[ID: 9505] PROCEDURA DI VALUTAZIONE DI IMPATTO AMBIENTALE AI SENSI DELL'ART. 23 DEL D.LGS 152/2006 RELATIVA AL PROGETTO PER LA REALIZZAZIONE DI UN HUB ENERGETICO DENOMINATO "HUB ENERGETICO AGNES ROMAGNA 1 E 2" DA REALIZZARSI SIA A MARE CHE A TERRA IN COMUNE DI RAVENNA DI POTENZA COMPLESSIVA PRODOTTA 700 MW.

CONTRODEDUZIONI ALLE OSSERVAZIONI PERVENUTE DALLA AUTORITA' DI SISTEMA PORTUALE DEL MARE ADRIATICO CENTRO SETTENTRIONALE IN FASE DI CONSULTAZIONE PUBBLICA AVVIATA IL 27/11/2023 E FORMALMENTE CONCLUSA IL 12/12/2023

Figura 1: Sovrapposizione di due aerogeneratori e relativi elettrodotti (in nero) dell'impianto Romagna 2 con l'area individuata per il deposito dei materiali dragati (in marroncino).

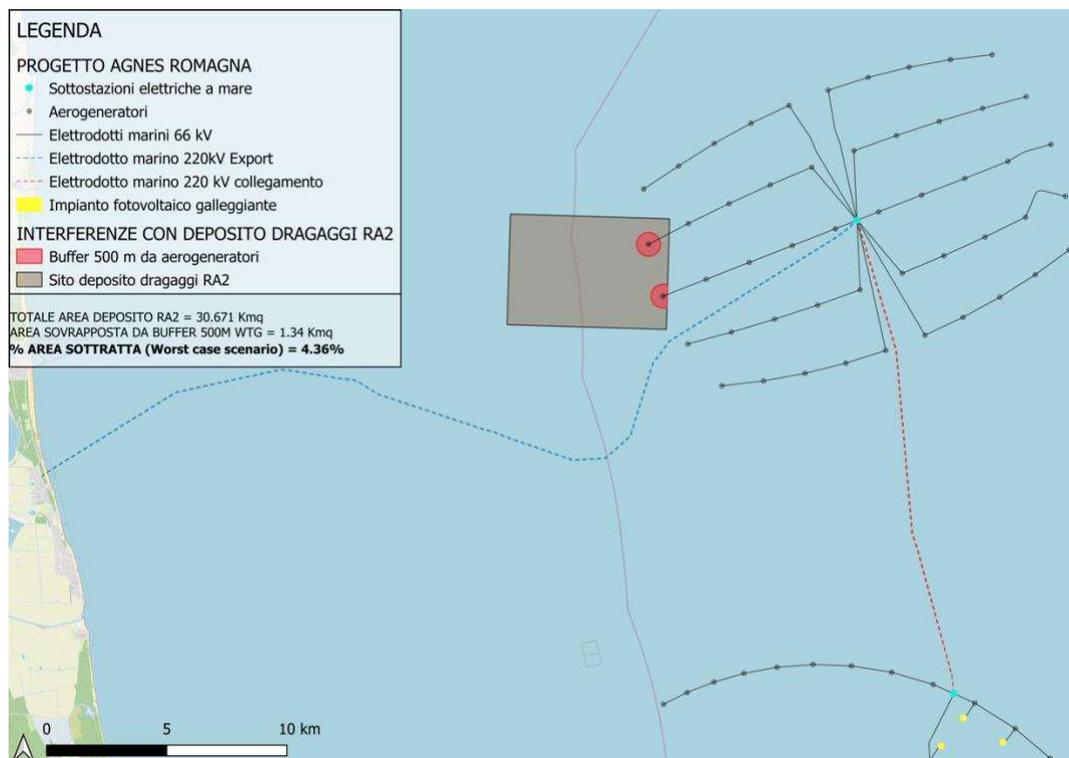
- 1) *“Le opere previste a terra non creano interferenze con le attività portuali;”*
- 2) *“Relativamente alle opere in mare, si evidenzia che una parte del parco eolico denominato Romagna 2 probabilmente ricade sull’area di immersione dei sedimenti di escavo perimetrata RA2. In questo caso, il progetto deve tener conto che sono previsti conferimenti di materiale che si concluderanno entro il 2024. Si sottolinea, però, che l’area, una volta tornata alle condizioni preesistenti, potrà essere riutilizzata per ulteriori conferimenti; pertanto, le opere realizzate non dovranno impedire l’operazione ed essere compatibili con tale uso dell’area.”*

1. La scrivente Società accoglie favorevolmente quanto dichiarato dall’AdSP al punto 1, senza altro da controdedurre.
2. Relativamente al secondo punto, la Proponente è consapevole della sovrapposizione sul deposito RA2 di n. 2 aerogeneratori e i relativi tratti di elettrodotto di interconnessione del parco Romagna 2 (Figura 1). Tale sovrapposizione, a valle di incontri intercorsi con l’AdSP, è stata ritenuta non rilevante, poiché (come osserva la stessa AdSP nella sua nota) i lavori di conferimento termineranno entro la fine del 2024, cioè prima dell’inizio dei lavori di Agnes Romagna.

Per quanto riguarda il potenziale riutilizzo di RA2 per ulteriori conferimenti, successivi al 2024 e per cui comunque è necessario attendere la naturalizzazione dei materiali, non si ravvedono criticità per le attività di deposito dei materiali di escavo sopra i tratti degli elettrodotti. Per quanto riguarda invece l’area occupata dagli aerogeneratori, sarà necessario osservare le disposizioni di sicurezza emanate dall’Autorità Marittima competente, ancora in via di definizione. Tali disposizioni di sicurezza, in ogni caso, sottrarranno solo una porzione trascurabile dell’area a disposizione dell’AdSP per il deposito dei materiali, come del resto convenuto anche a seguito degli incontri intercorsi tra la Proponente e la sopra citata Autorità.

A titolo meramente esemplificativo, in Figura 1 è stato ipotizzato uno scenario conservativo, nel quale il buffer di sicurezza da osservare rispetto agli aerogeneratori è di 500 metri dal loro centro (aree circolari di colore rosso). In tale caso, l’area totale sottratta dal deposito RA2 sarebbe circa il 4%; qualora i buffer di sicurezza fossero minori (scenario non solo auspicabile ma anche probabile), l’impatto sarebbe ulteriormente trascurabile.
